**Avis de la Mission Régionale d'Autorité environnementale
de Nouvelle-Aquitaine
relatif au projet de renouvellement d'autorisation et
d'approfondissement de l'exploitation d'une carrière de gypse à
Carresse-Cassaber (64)**

n°MRAe 2022APNA141

dossier P-2022-13214

Figure n° 3 – carte localisant les pieds de Polygogon de Montpellier inventoriés en 2022 (page 76 de l'étude d'impact)

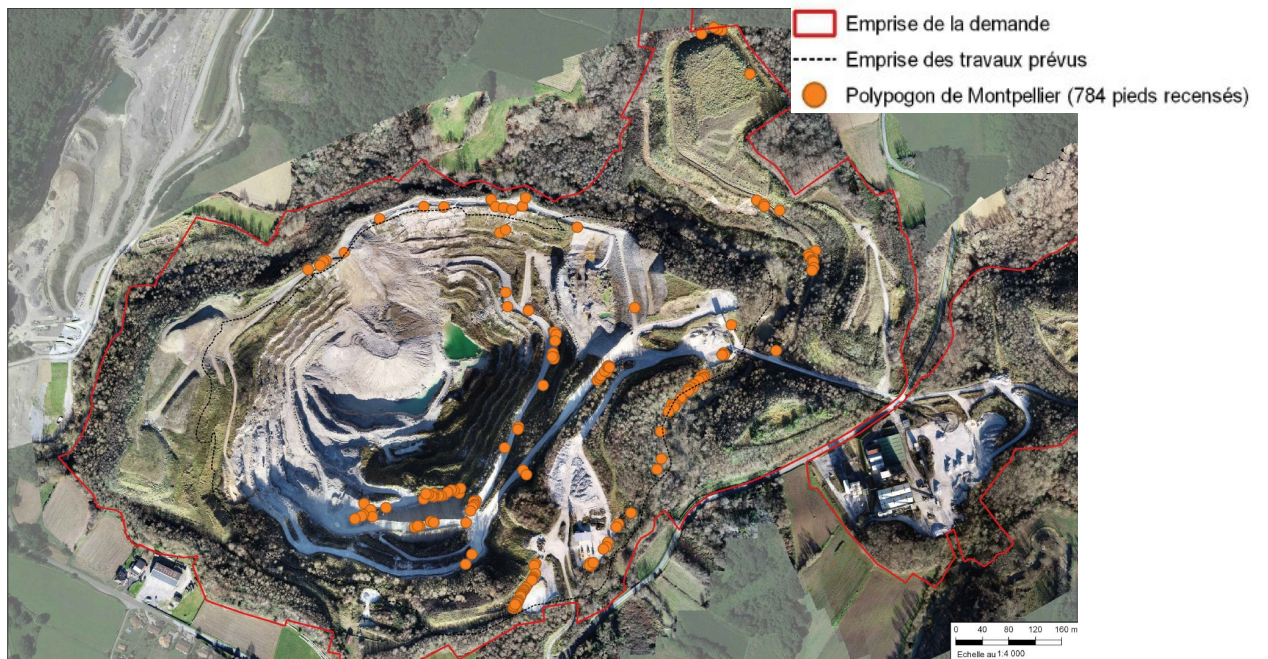
Le dossier indique que l'exploitation de la carrière va conduire à la destruction de trois stations de Polypogon de Montpellier. Cependant, l'actualisation des données naturalistes de terrain via la visite effectuée en juin 2022 a démontré des évolutions sur le site, parmi lesquelles une augmentation significative de pieds de Polypogon de Montpellier (784 dénombrés).

En conséquence, la description des impacts sur cette espèce protégée se révèle erronée car basée sur les anciens relevés, faisant apparaître un niveau d'enjeux beaucoup moins important qu'en situation actuelle.

La MRAe demande à ce que l'étude des niveaux d'impacts du projet sur le milieu naturel soit revue et actualisée avec les dernières données disponibles, et que les mesures d'évitement d'impact soient actualisées en conséquence.

La MRAe recommande d'apporter des précisions sur les zones du projet devant bénéficier du réensemencement de Polypogon de Montpellier (localisation précise, type d'habitats, superficie).
